Mission régionale d'autorité environnementale

Avis délibéré de la mission régionale d'autorité environnementale sur le projet de micro-centrale hydroélectrique porté par la société ADS sur la commune de Bourg-Saint-Maurice (73)

Avis n° 2022-ARA-AP-1377

Avis délibéré le 16 août 2022

Figure 2: Synoptique du fonctionnement de la centrale hydroélectrique montrant les interactions avec le réseau neige de culture. Source : "Dossier Énergie", page 13.

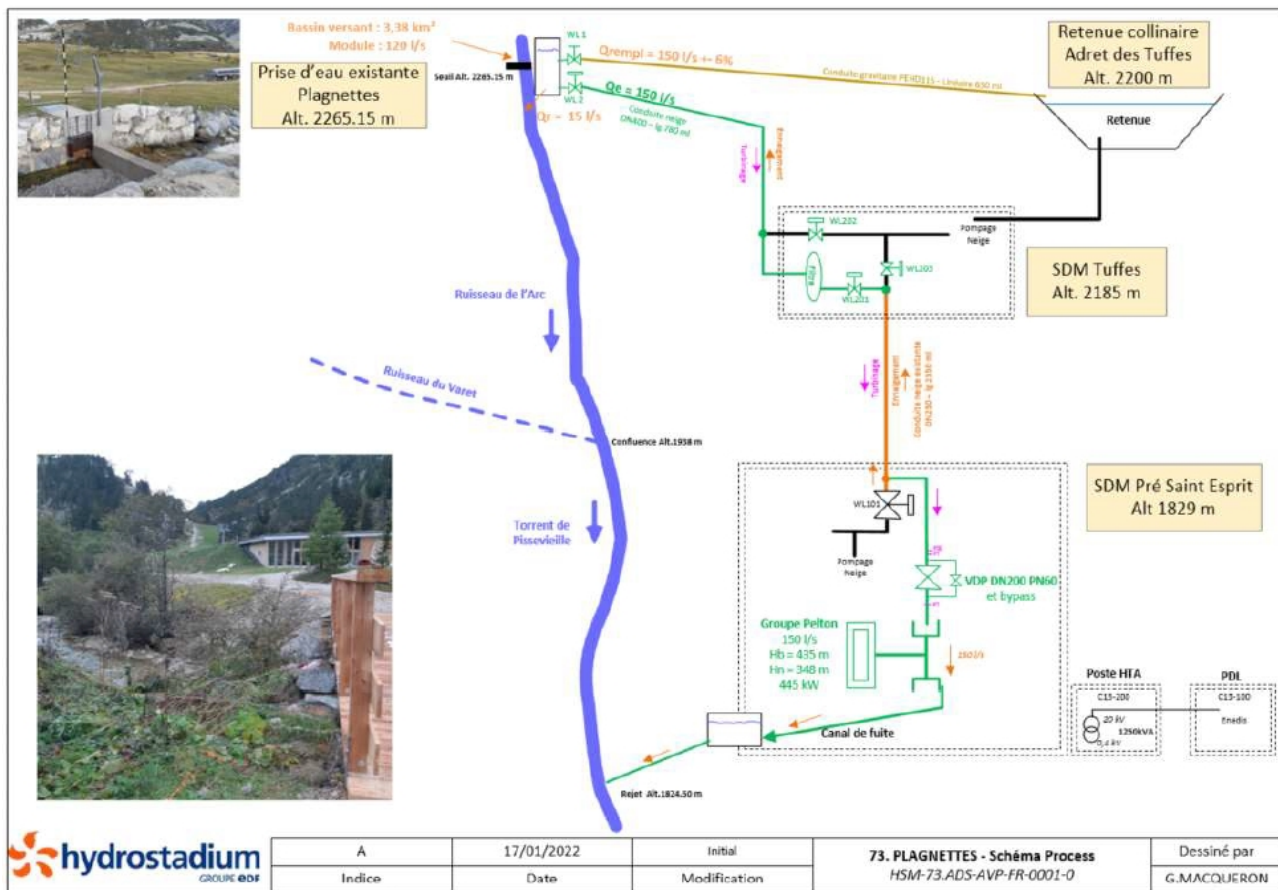
Le dossier explique que le raccordement électrique de la prise d'eau et la création de la conduite entre la prise d'eau des Plagnettes et la salle de machines des Tuffes (respectivement pages 17 et 14 de l'évaluation environnementale) « *ne sont pas l'objet de la présente étude [d'impact]* ».

Par ailleurs, la modification des conduites de la salle des machines des Tuffes vers la salle des machines de Pré-Saint-Esprit n'est pas explicitée dans le dossier.

Or ces éléments sont indispensables au bon fonctionnement du projet de centrale hydroélectrique. Par ailleurs, le double usage de la prise d'eau et des canalisations, soit pour produire de la neige de culture, soit pour produire de l'hydroélectricité, la connexité des bâtiments (turbine, salle des machines de Pré-Saint-Esprit) sont des éléments importants d'appréciation destinés à établir le périmètre du projet tel que défini à l'article L. 122-1 du code de l'environnement⁹.

L'Autorité environnementale recommande de caractériser de manière approfondie les liens fonctionnels existants entre les aménagements liés à la production de neige de culture (prise d'eau, réseaux divers, bâtiments, retenues collinaires...) et ceux liés à l'hydroélectricité (prise d'eau, réseaux divers, bâtiments...) dans le secteur des Arcs afin d'établir le périmètre du projet.

Elle recommande d'ajuster le périmètre de l'étude d'impact au périmètre de projet tel qu'il sera précisé, en décrivant intégralement les travaux et équipements nécessaires au projet.
